**ENQUÊTE PUBLIQUE**  
**PRÉALABLE À LA DÉCLARATION DE PROJET EMPORTANT MISE EN COMPATIBILITÉ**  
**DU PLU RELATIVE AU PROJET DE ZONE D'AMÉNAGEMENT CONCERTÉ**  
**SUR LE SECTEUR BÉDIER - OUDINÉ**

**RAPPORT, CONCLUSIONS ET AVIS**  
**DU COMMISSAIRE ENQUÊTEUR**  
SEPTEMBRE 2019

COMMISSAIRE ENQUÊTEUR : SYLVIE DENIS DINTILHAC

Ombres portées en juin - Existant

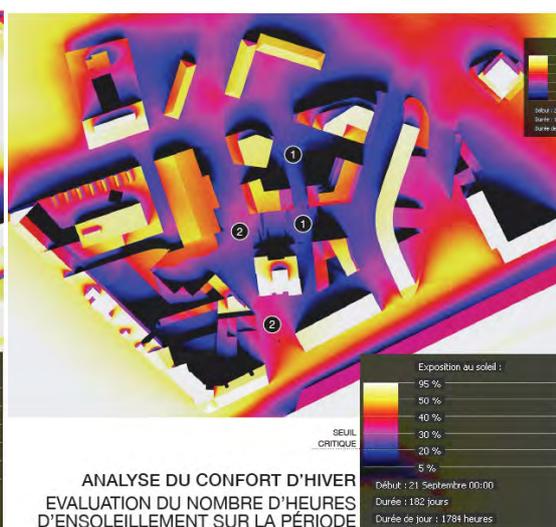
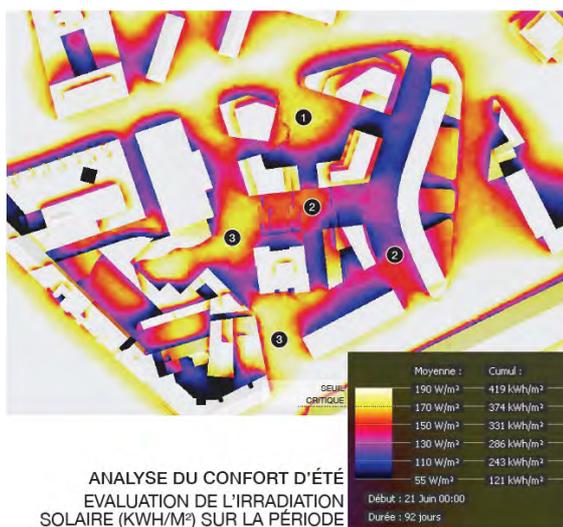
4. La Mission Régionale de l'Autorité Environnementale Île de France mentionne, dans son Avis du 26 février 2019, que «*La densification des constructions est identifiée comme incidence négative du projet, en termes de perception de la forme urbaine.* »

Pouvez-vous produire des vues d'insertion projetées et des documents précis sur l'ombre portée des immeubles à toutes les saisons, même si, dans votre Mémoire en réponse, vous écrivez « *des vues d'insertion seront réalisées et communiquées au public* » ?

Sur le secteur Oudiné, une étude d'ensoleillement a été réalisée par l'agence Inddigo, membre de l'équipe d'urbanistes. Elle montre que la réalisation d'immeubles en plots a un impact très positif sur l'ensoleillement par rapport à la configuration actuelle où l'immeuble Oudiné engendre une forte ombre portée.

- 1 CŒUR D'ÎLOT CONTRASTÉ EN TERMES D'ENSOLEILLEMENT ESTIVAL  
ENJEU : PRÉVOIR DES ESSENCES DIFFÉRENCIÉES SUR LES ESPACES DE PLEINE TERRE EN FONCTION DE L'EXPOSITION AU SOLEIL.
- 2 BON CONFORT BIOCLIMATIQUE GLOBAL DES ESPACES EXTÉRIEURS.  
ENJEU : A CONFORTER AVEC UNE VÉGÉTATION ADAPTÉE EN CŒUR D'ÎLOT
- 3 QUELQUES ESPACES PLUS EXPOSÉS QUI POURRAIENT CRÉER DES EFFETS D'ÎLOTS DE CHALEUR URBAINS (EN LIEN AVEC LA COUR D'ÉCOLE TRÈS MINÉRALE).  
ENJEU : PRÉVOIR DES AMÉNAGEMENTS PERMETTANT DE LIMITER L'INCONFORT ESTIVAL (PRÉSENCE VÉGÉTALE, PRÉSENCE DE L'EAU, ABRIS SUR PARVIS DE L'ÉCOLE, ETC.)

- 1 DES ESPACES EXTÉRIEURS PEU ENSOLEILÉS OÙ L'OPTIMISATION DES APPORTS SOLAIRES SERA IMPORTANTE (PAS DE MASQUE SUPPLÉMENTAIRE CRÉÉ PAR DES ÉQUIPEMENTS, MOBILIERS, OU VÉGÉTATION)
- 2 DES ESPACES PUBLICS CONFORTABLES AVEC UN NIVEAU D'ENSOLEILLEMENT CORRECT SUR LA PÉRIODE HIVERNALE

Fonctionnement préconisé par l'étude de déplacements

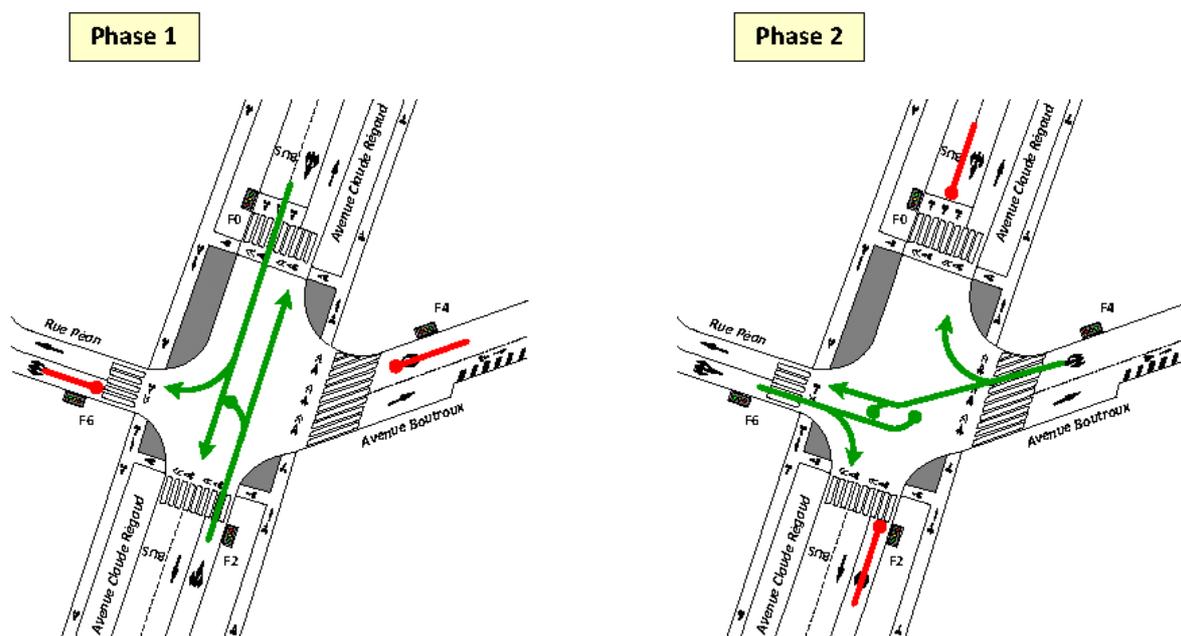
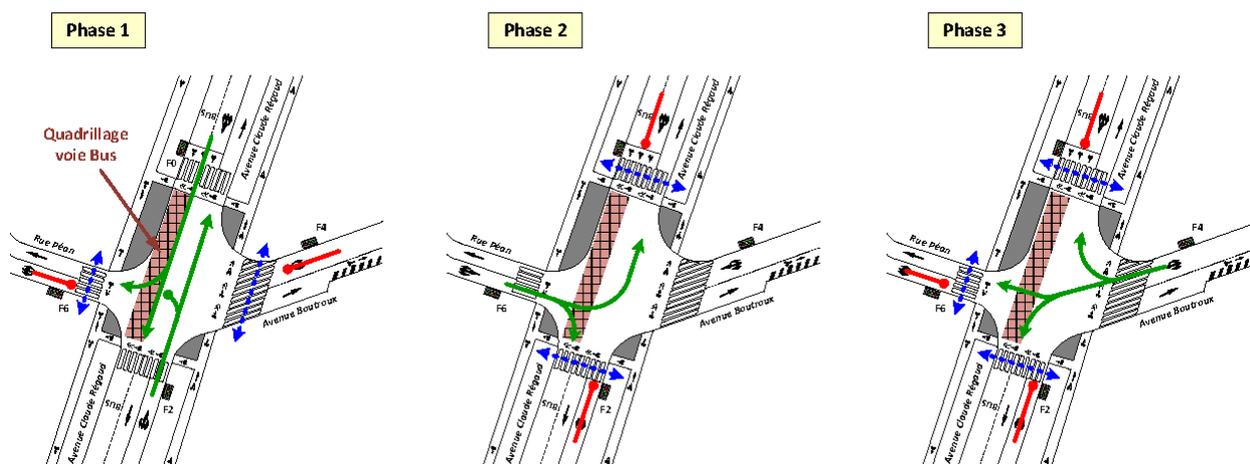
**47.** En ce qui concerne « *passage piéton mal placé à l'avenue Claude Régaud* », quel aménagement pourrait être apporté ?

Les éléments de diagnostic de l'étude d'impact, issus de l'étude de déplacement ont effectivement relevé le carrefour Régaud/Péan/Boutroux comme étant accidentogène pour les véhicules comme pour les piétons. Il semble qu'il ne s'agisse pas d'un mauvais positionnement du passage piéton, mais d'un fonctionnement inadapté compte tenu du trafic, couplé à une mauvaise visibilité générée par le stationnement des bus sur l'avenue Claude Régaud

Le carrefour fonctionne actuellement en 2 phases suivant une durée de cycle fixe de 80 secondes aux heures de pointe. L'ensemble des branches d'entrée est à une seule file de circulation et une voie bus traverse le carrefour le long de l'Avenue Claude Régaud dans le sens Nord-Sud.

En conservant une même durée de cycle qu'à l'état actuel (80s), les réserves de capacité aux heures de pointe en seraient peu affectées en procédant au rééquilibrage des durées de temps de vert accordées à chacune des phases.

En option, l'implantation d'un marquage au sol de type quadrillage permettrait de compléter le dispositif de sécurisation du carrefour afin de prévenir et/ou rappeler la présence d'une voie bus traversante et parallèle aux automobilistes en tourne-à-droite depuis l'avenue Claude Régaud vers la rue Péan.

Ces préconisations vont être étudiées très attentivement dès 2020 par la Direction de la Voirie et des Déplacements la Ville de Paris afin d'améliorer la situation de ce carrefour.

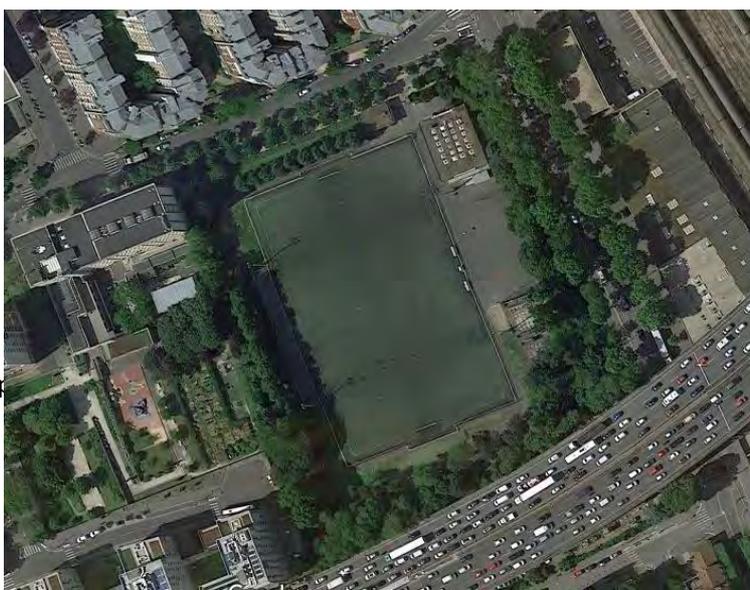
59. Dans le secteur Bédier, et principalement autour du stade Boutroux, quelle surface sera imperméabilisée ?

Dans le secteur Bédier, le projet présente un bilan positif pour ce domaine détaillé ci-dessous par zone :

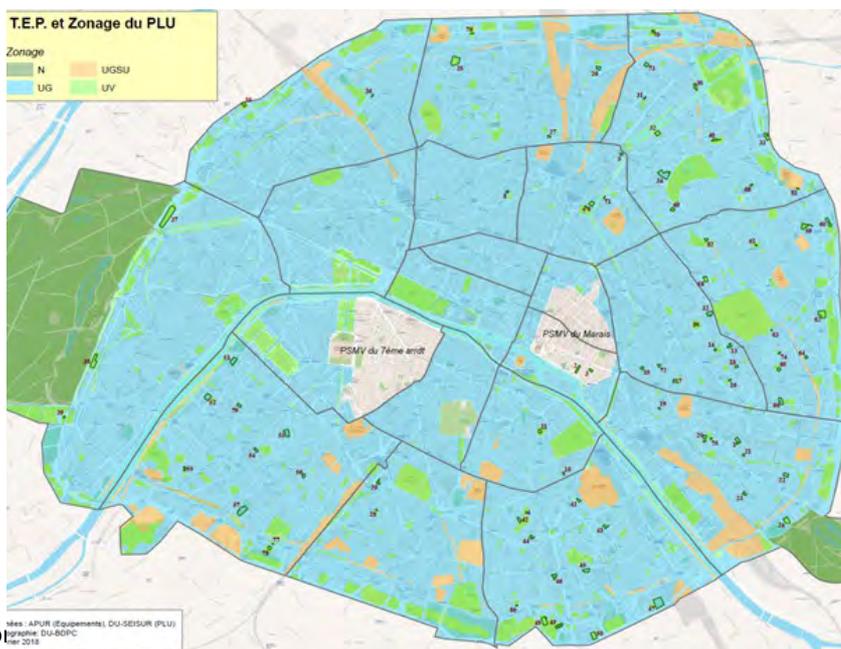
En quelle zone se situe le stade Boutroux ? Pourquoi n'est-il classé en zone UV, si tel est le cas ?  
Quelle est sa surface ?

Le « stade Boutroux » apparaît sur le fond de plan du PLU comme un « terrain d'éducation physique ». Il est classé en zone UG depuis la révision de 2006.

Ce type d'équipement n'a pas fait l'objet d'un traitement uniforme au PLU. Suivant une statistique établie en 2018, 82 équipements dénommés « TEP » ou « Aires de jeux » sont répertoriés dans la base de données des équipements publics de l'APUR, couvrant une surface de 27,86 ha :

IV. l'ouverture d'un passage entre la rue Oudiné et la rue Cantagrel sur l'emprise de la résidence Paris-Habitat du 2-4 rue Oudiné

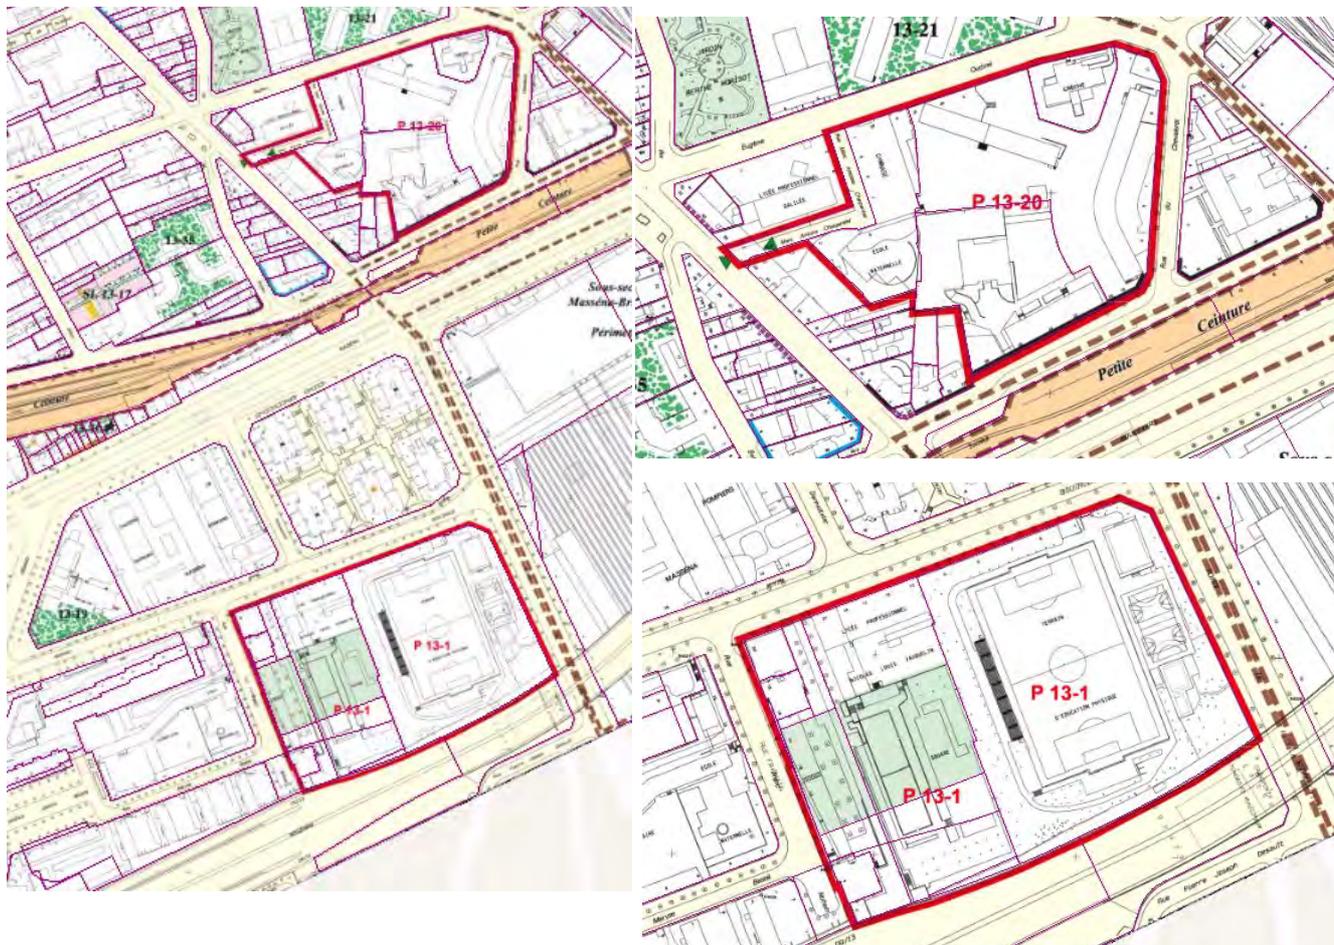
La Ville constate que la partie écrite de l'Orientation d'Aménagement et de Programmation Bédier-Oudiné est peut être lacunaire et propose de la compléter en mentionnant l'éventualité d'une ouverture du passage en journée.

**Le commissaire enquêteur adhère à cette suggestion et en fera une réserve dans les conclusions portant sur la mise en compatibilité du PLU de Paris.**

Ombres portées en juin - Existant

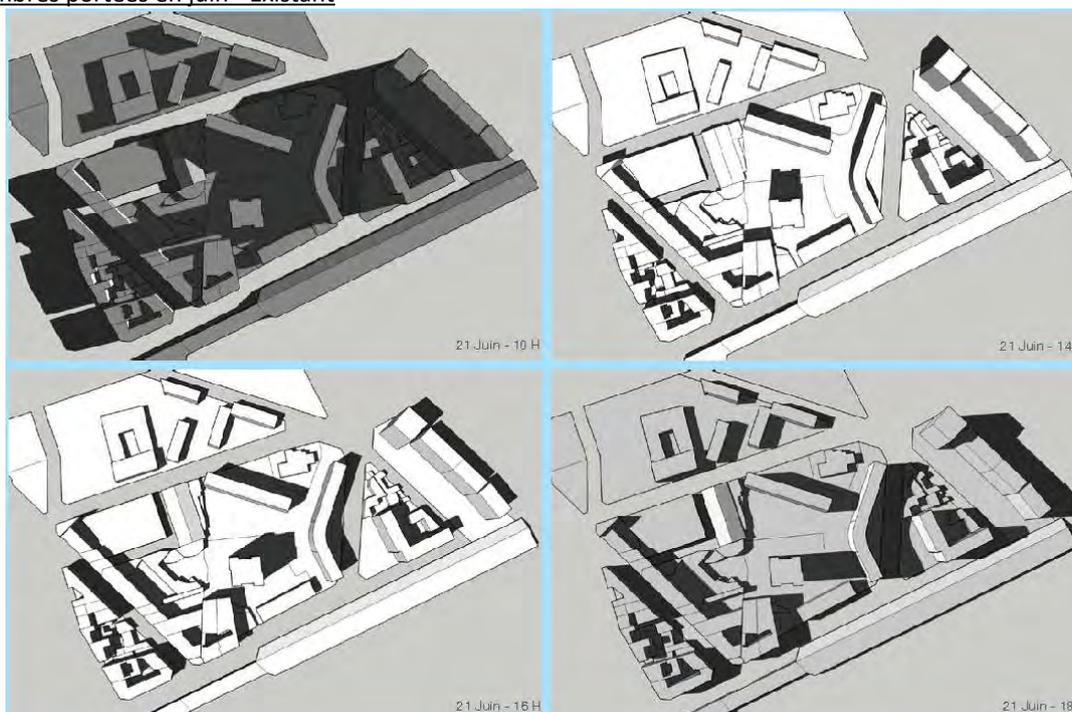
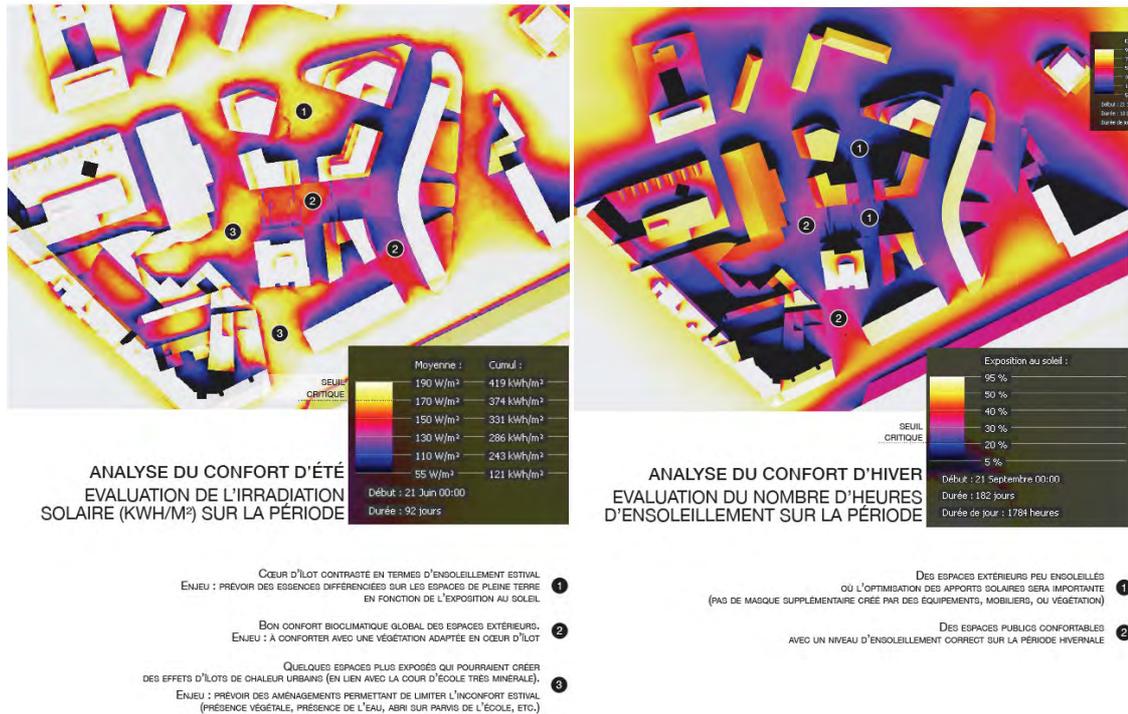
4. La Mission Régionale de l'Autorité Environnementale Île de France mentionne, dans son Avis du 26 février 2019, que «*La densification des constructions est identifiée comme incidence négative du projet, en termes de perception de la forme urbaine.* »

Pouvez-vous produire des vues d'insertion projetées et des documents précis sur l'ombre portée des immeubles à toutes les saisons, même si, dans votre Mémoire en réponse, vous écrivez « *des vues d'insertion seront réalisées et communiquées au public* » ?

Sur le secteur Bédier, le plan-projet présente des masses bâties dont la morphologie va évoluer, c'est pourquoi l'étude d'ensoleillement n'a pas encore été réalisée. Sur ce secteur, l'aménageur affinera dans les prochains mois les études déjà menées. L'équipe missionnée intégrera un bureau d'étude spécialisé sur l'ensemble des dimensions environnementales ; les études d'ensoleillement contribueront ainsi aux choix morphologiques et plus globalement à la conception du futur quartier.

Fonctionnement préconisé par l'étude de déplacements

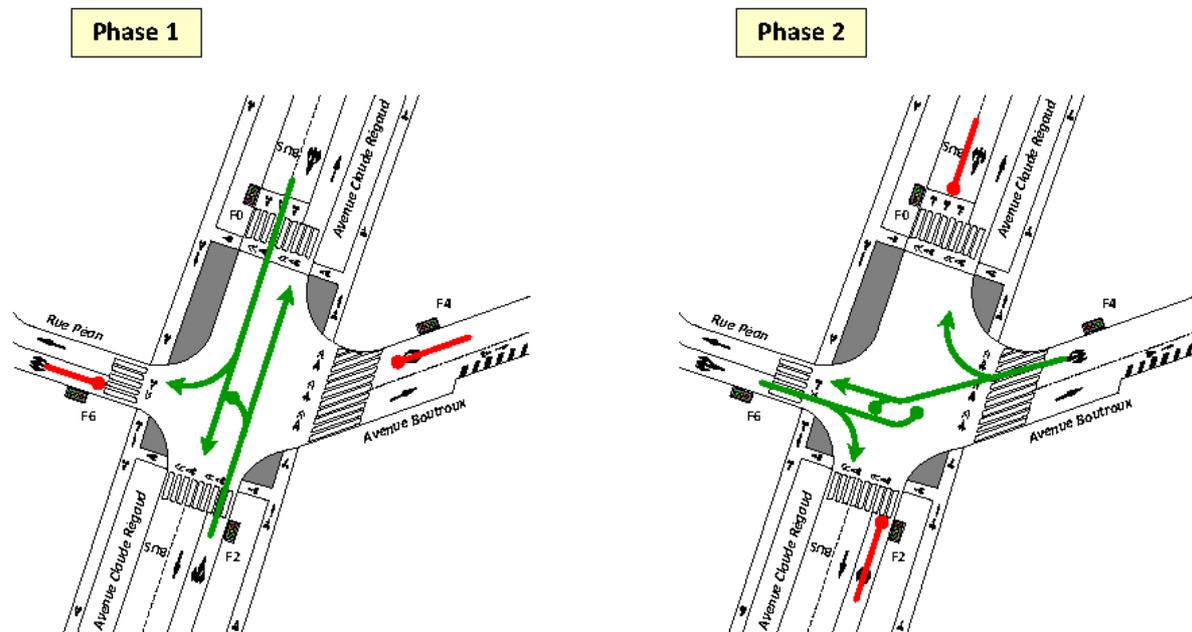
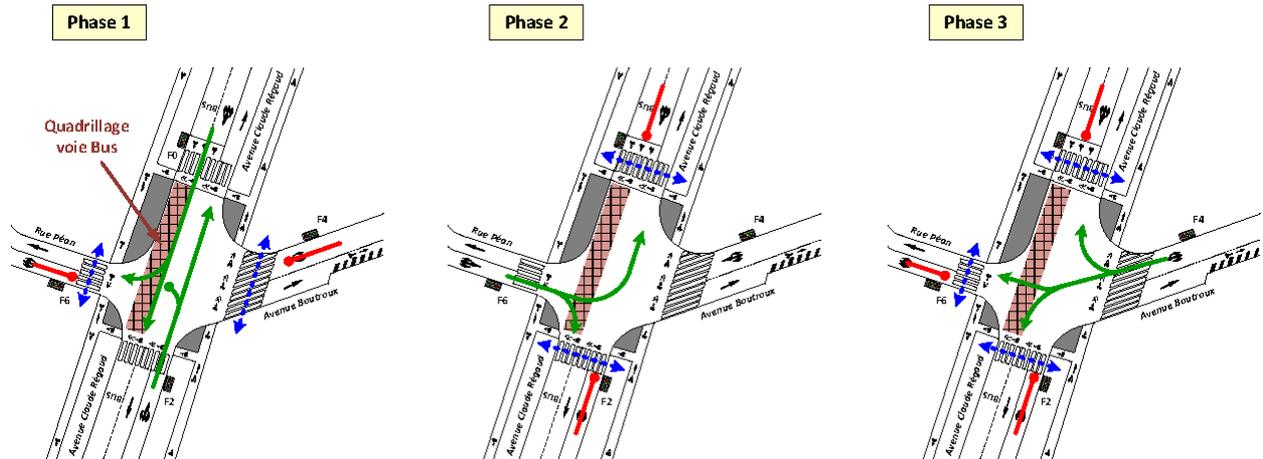
47. En ce qui concerne « **passage piéton mal placé à l'avenue Claude Régaud** », quel aménagement pourrait être apporté ?

Les éléments de diagnostic de l'étude d'impact, issus de l'étude de déplacement ont effectivement relevé le carrefour Régaud/Péan/Boutroux comme étant accidentogène pour les véhicules comme pour les piétons. Il semble qu'il ne s'agisse pas d'un mauvais positionnement du passage piéton, mais d'un fonctionnement inadapté compte tenu du trafic, couplé à une mauvaise visibilité générée par le stationnement des bus sur l'avenue Claude Régaud

Le carrefour fonctionne actuellement en 2 phases suivant une durée de cycle fixe de 80 secondes aux heures de pointe. L'ensemble des branches d'entrée est à une seule file de circulation et une voie bus traverse le carrefour le long de l'Avenue Claude Régaud dans le sens Nord-Sud.

En conservant une même durée de cycle qu'à l'état actuel (80s), les réserves de capacité aux heures de pointe en seraient peu affectées en procédant au rééquilibrage des durées de temps de vert accordées à chacune des phases.

En option, l'implantation d'un marquage au sol de type quadrillage permettrait de compléter le dispositif de sécurisation du carrefour afin de prévenir et/ou rappeler la présence d'une voie bus traversante et parallèle aux automobilistes en tourne-à-droite depuis l'avenue Claude Régaud vers la rue Péan.

Ces préconisations vont être étudiées très attentivement dès 2020 par la Direction de la Voirie et des Déplacements la Ville de Paris afin d'améliorer la situation de ce carrefour.

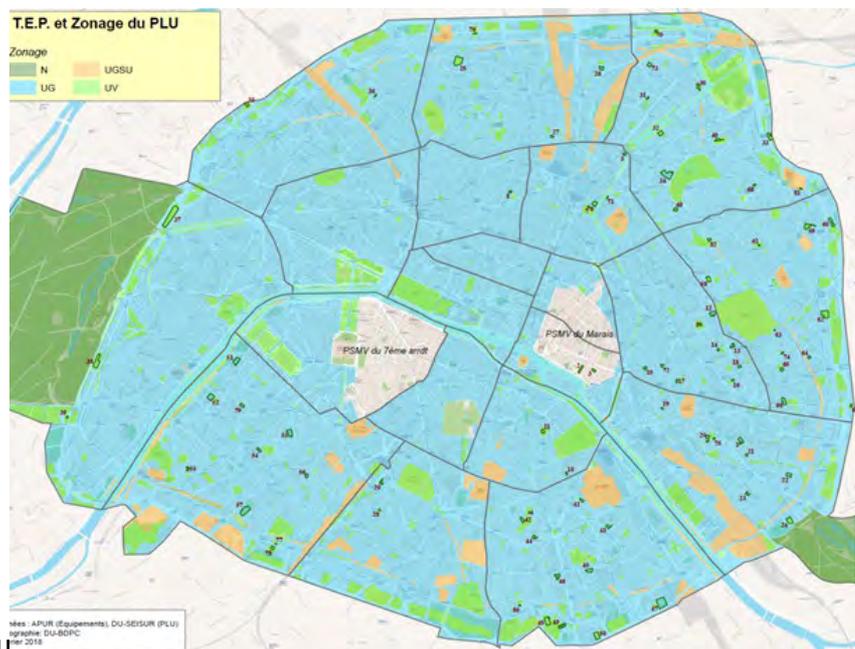
En quelle zone se situe le stade Boutroux ? Pourquoi n'est-il classé en zone UV, si tel est le cas ? Quelle est sa surface ?

Le « stade Boutroux » apparaît sur le fond de plan du PLU comme un « terrain d'éducation physique ». Il est classé en zone UG depuis la révision de 2006.

Ce type d'équipement n'a pas fait l'objet d'un traitement uniforme au PLU. Suivant une statistique établie en 2018, 82 équipements dénommés « TEP » ou « Aires de jeux » sont répertoriés dans la base de données des équipements publics de l'APUR, couvrant une surface de 27,86 ha :

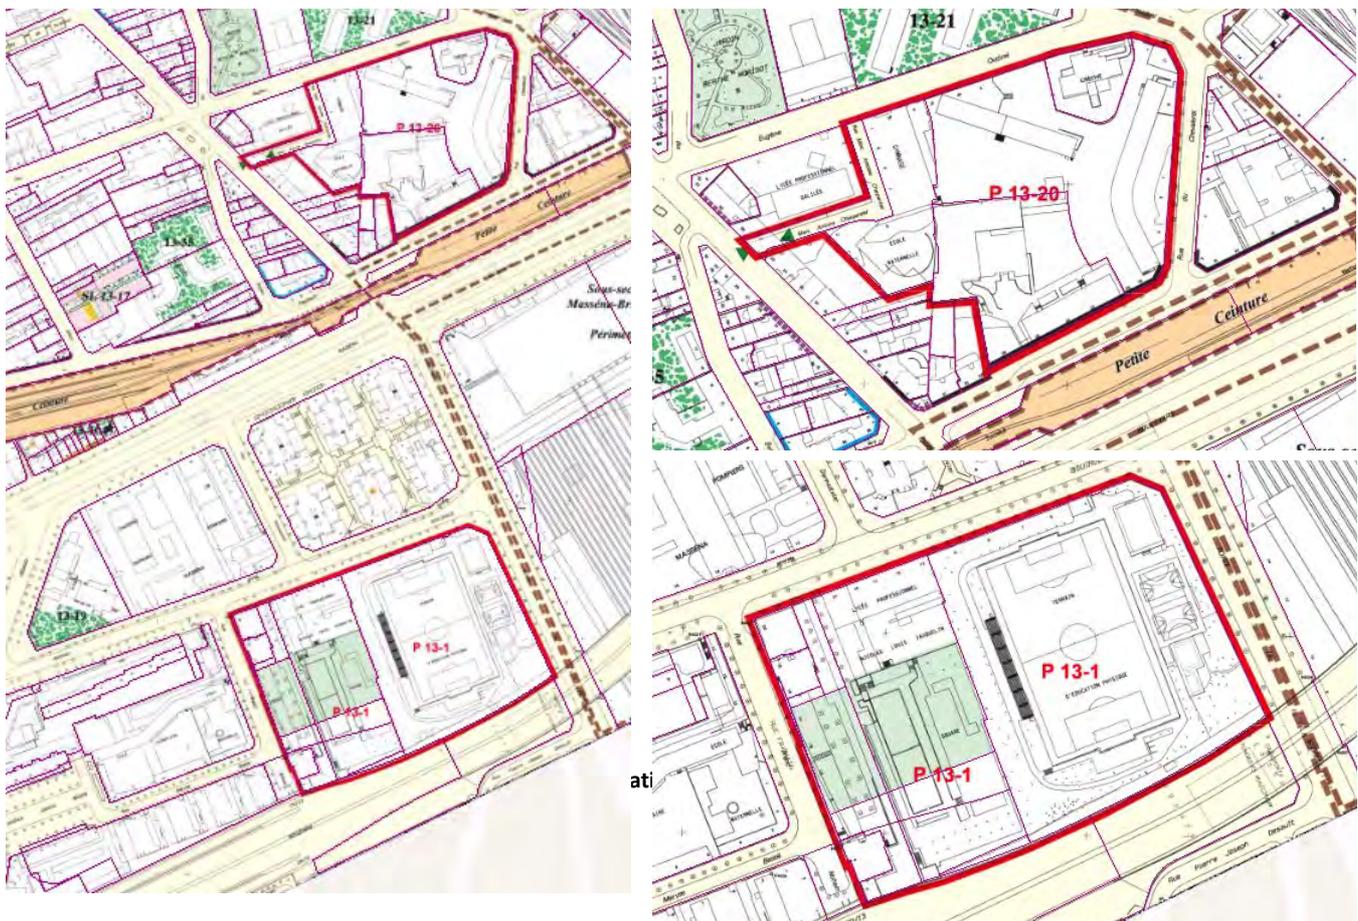
80. Dans le Rapport de présentation, pièce 4.1.1 du dossier soumis à enquête (p.34), sont mentionnés 2 périmètres de localisation « des voies et ouvrages publics, installations d'intérêts général et espaces verts à créer ou à modifier » :
